SERVICE INFO – INA 0099

Schimbare la conținutul pachetului pentru nr. reper 532 0020 10

Nr. identificare piesă: 532 0020 10

Fig. 1: 532 0020 10 - Fulia de ghidare din plastic INA, însoțită de un bolț de fixare

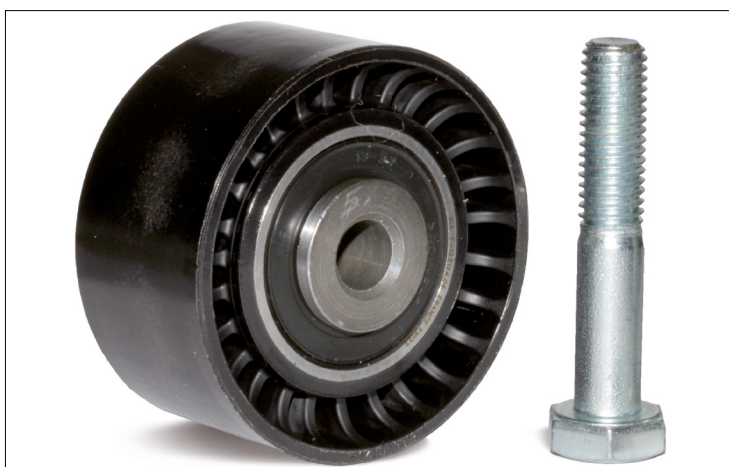
Conținutul pachetului pentru nr. reper 532 0020 10 a fost optimizat. Mulțumită construcției fuliei de ghidare, bolțul M10x55 poate fi folosit pentru toate vehiculele menționate. Bolțul M10x50 și șaiba nu mai sunt necesare. Prin urmare, pachetul conține o fulie de ghidare din plastic (Imaginea 1, stânga) și un bolț M10x55 (Imaginea 1, dreapta).

După cum se descrie în Fișa INA de Informații Service 0070, este posibil ca pe vehiculele menționate mai sus să mai fie montată o fulie de ghidare din metal. Fulia de ghidare din plastic înlocuiește fulia de ghidare din metal.

Fulia de ghidare din plastic îndeplinește cerințele tehnice fără restricții și diferă doar prin materialul suprafeței de rulare.
